RESOLUCIÓN No. 3102 DEL 29 DE NOVIEMBRE, ARMENIA QUINDIO

"POR MEDIO DEL CUAL SE NIEGA UN PERMISO DE VERTIMIENTO DE AGUAS RESIDUALES DOMESTICAS PARA UNA (1) VIVIENDA QUE SE ENCUENTRA CONSTRUIDA EN EL PREDIO DENOMINADO 1) LT 15 HACIENDAS EL RANCHO 2) CM HACIENDAS EL RANCHO LOTE # 15 UBICADO EN LA VEREDA ARGENTINA DEL MUNICIPIO DE TEBAIDA (Q)Y SE ADOPTAN OTRAS DISPOSICIONES"

**"CONCEPTO TÉCNICO PARA TRÁMITE DE PERMISOS DE VERTIMIENTOS
CTPV – 501 - 2023**

FECHA:	16 de noviembre de 2023
SOLICITANTE:	HUMBERTO PULIDO DE CAMACHO - RUBY LOPEZ DE PULIDO
EXPEDIENTE N°:	8033 de 2023

Imagen 2. Esquema corte de sistema de tratamiento.

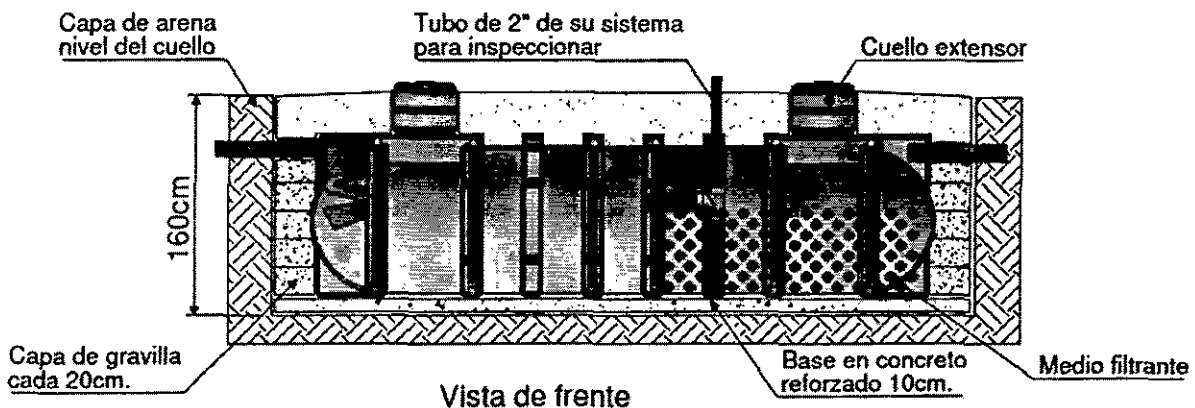
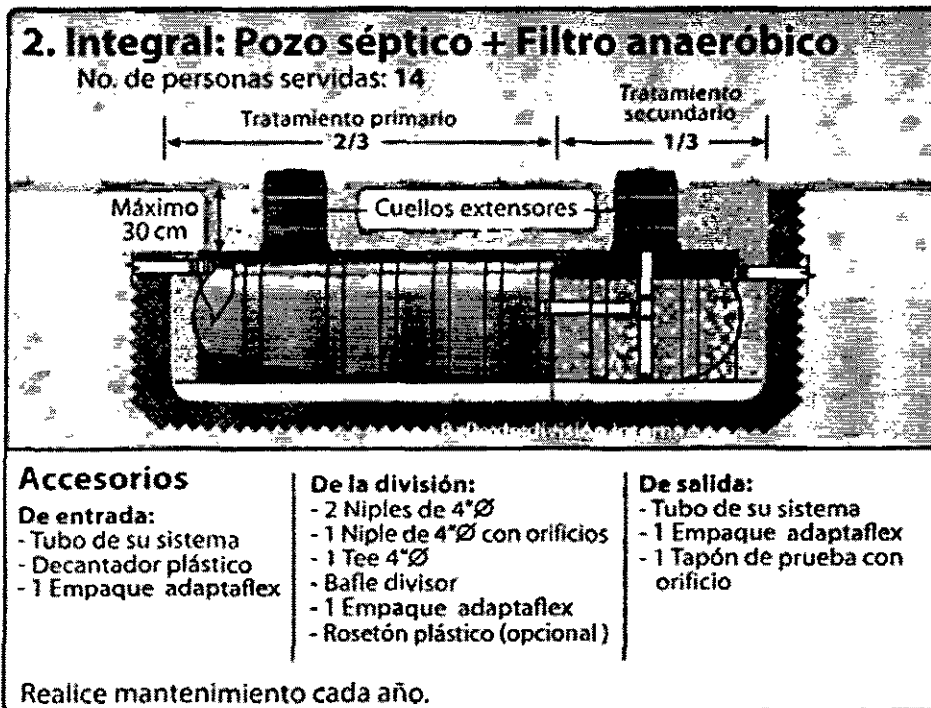
Según planos allegados, las aguas residuales domésticas (ARD), generadas por la vivienda campestre se conecta a 1 Sistema de Tratamiento de Aguas Residuales Domésticas (STARD) compuesto por trampa de grasas en mampostería, tanque séptico y filtro anaeróbico en prefabricado integrado y como sistema de disposición final un **Pozo de absorción**.

Trampa de grasas: La trampa de grasas del está diseñada en mampostería, para el pre tratamiento de las aguas residuales provenientes de la cocina. Según las memorias de cálculo, las dimensiones son 0.4m de profundidad útil, 0.4m de ancho y 1m de largo, para un volumen útil de 0.16 m³.

Tanque séptico y Filtro Anaerobio de Flujo Ascendente FAFA: Según las memorias de cálculo se diseña un sistema de tratamiento integral convencional en prefabricado de la marca Colempaques para el tratamiento primario y biológico, con las siguientes dimensiones:

- 1) Tanque séptico: 2600 Litros de capacidad, estructura de tratamiento primario.
- 2) Filtro anaeróbico: 1400 litros de capacidad, estructura de tratamiento biológico anaerobia.

Disposición final del efluente: Como disposición final de las aguas residuales domésticas tratadas se opta por un Pozo de absorción, el cual se diseñó de acuerdo a las condiciones y resultados obtenidos en el ensayo de percolación. La tasa de percolación obtenida a partir de los ensayos realizados en el sitio es de 5.75 min/2.5cm, de absorción media, para un tipo de suelo Arena fina. Se utiliza método de diseño "Metodología de EPM" para un valor de coeficiente de absorción k1 de 2.25 m²/persona obteniendo un área de absorción requerida de 15.3 m², por tanto, Se diseña 1 Pozo de absorción con diámetro 2m y profundidad 3m.

Imagen No. 6. Suelo de protección asociado cuerpo de agua.

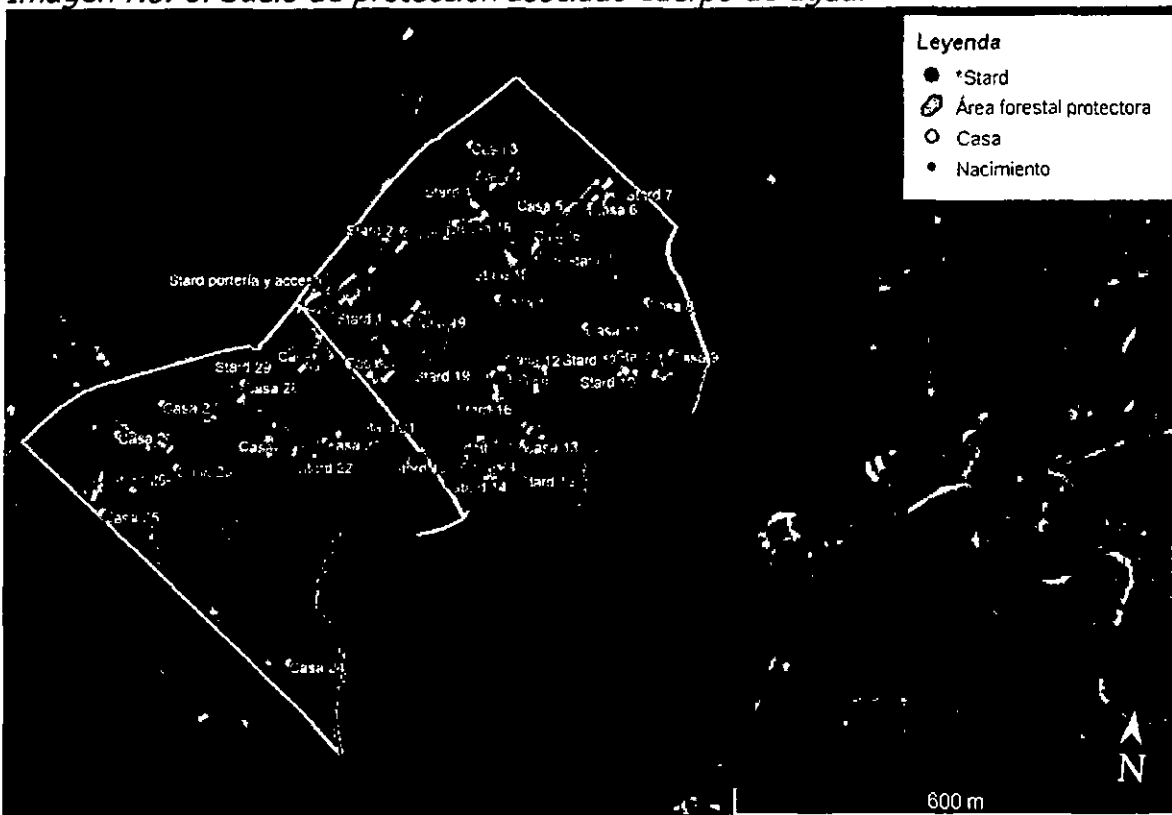
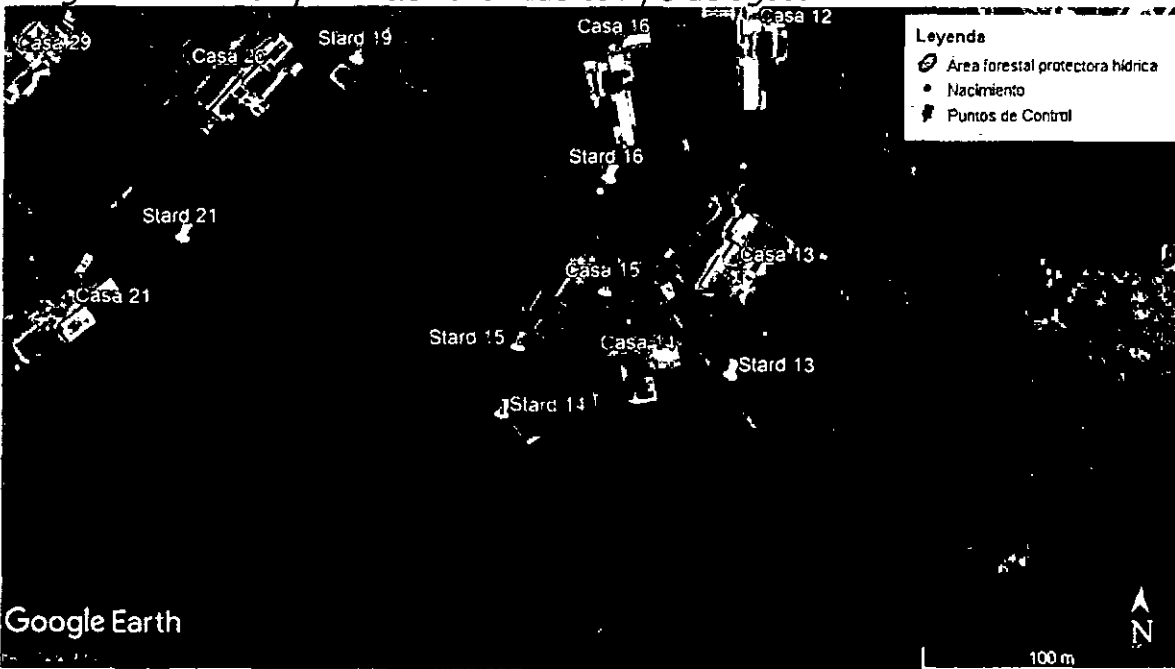
De acuerdo con lo anterior se determina que **el sistema de tratamiento y disposición final del vertimiento del CONDOMINIO HACIENDAS EL RANCHO LOTE 15 se ubica DENTRO** de suelos de protección asociados a franja forestal protectora de 100m a la redonda de nacimientos de agua y sus respectivos drenajes.

Figura 18. Áreas para uso de acuerdo con Zonas de conservación y protección hídrica

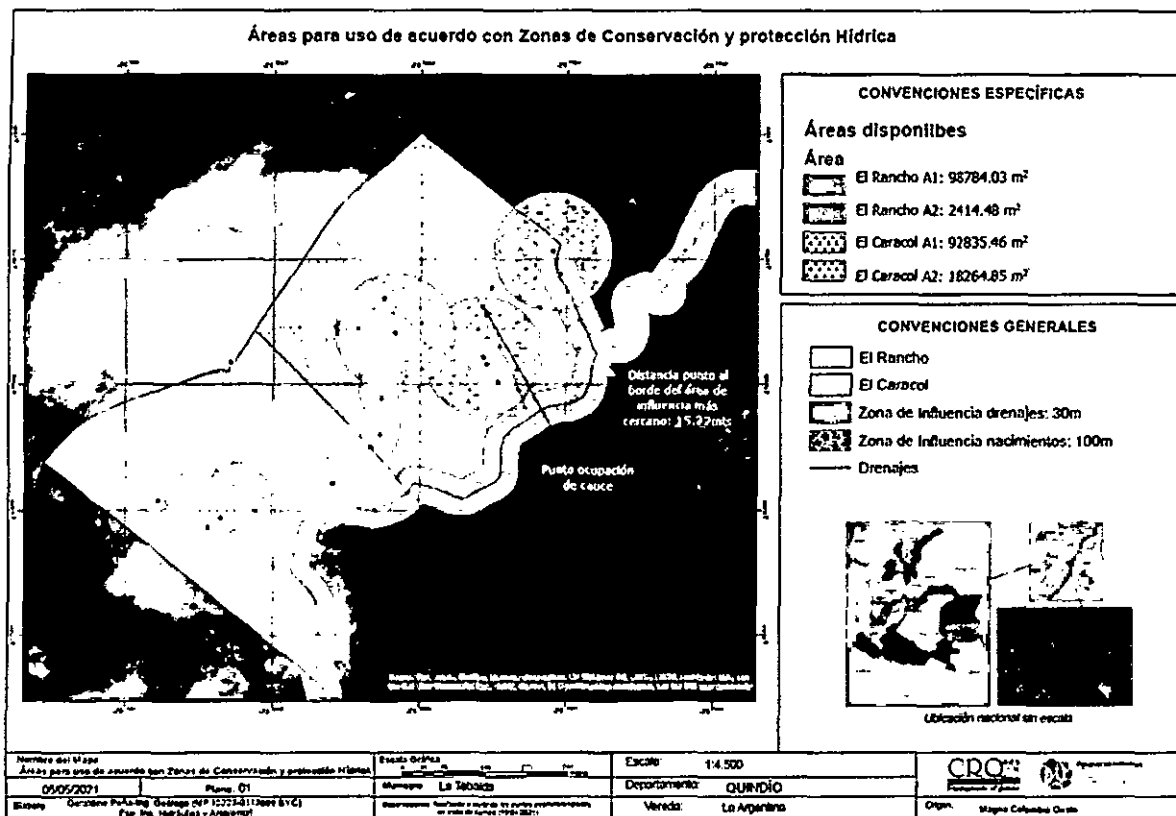
2. Es importante indicar, que el punto donde se pretende llevar a cabo la obra de ocupación de cauce se encuentra dentro del área de protección del afloramiento citado anteriormente, proceso realizado a partir de la demarcación del buffer (zona de influencia) correspondiente el área de protección (100 metros a la redonda a partir de su periferia). La distancia desde este punto (ocupación de cauce) con respecto al borde del área de influencia más cercano es de 15.22 mts. (ver Figura 18).

Figura 22. Implantación proyecto Rancho Luxury Farms con franjas forestales protectoras

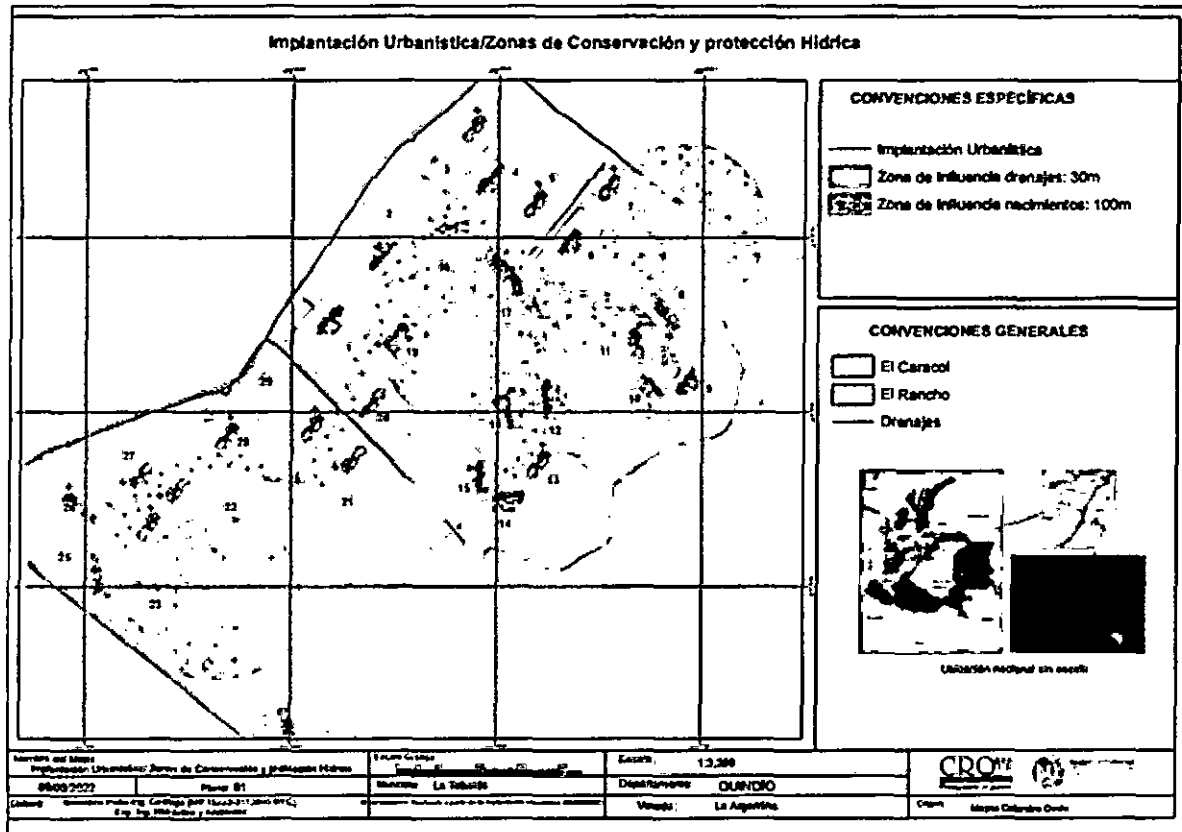
Una vez superpuesta la información entregada, así como las zonas de protección definidas en el informe de abril/2021, tenemos lo siguiente:

- Las viviendas construidas numero 18 y 20 se encuentran por fuera de la franja forestal protectora de los nacimientos y/o afloramientos de las fuentes hídricas superficiales evidenciadas.
- Las obras proyectadas en su totalidad de los predios y/o lotes 10, 11, 12 y 19 se encuentran dentro de la franja forestal protectora de los nacimientos y/o afloramientos identificados.
- Las obras proyectadas de los predios 17, 16, 7 y 8 se encuentran parcialmente dentro de las áreas forestales protectoras de los mencionados nacimientos y/o Afloramientos.
- Algunos sectores de la vía implantada se encuentran en el área forestal protectora de los mencionados nacimientos y/o afloramientos.
- Las obras restantes proyectadas, se encuentran por fuera de las áreas forestales protectoras.
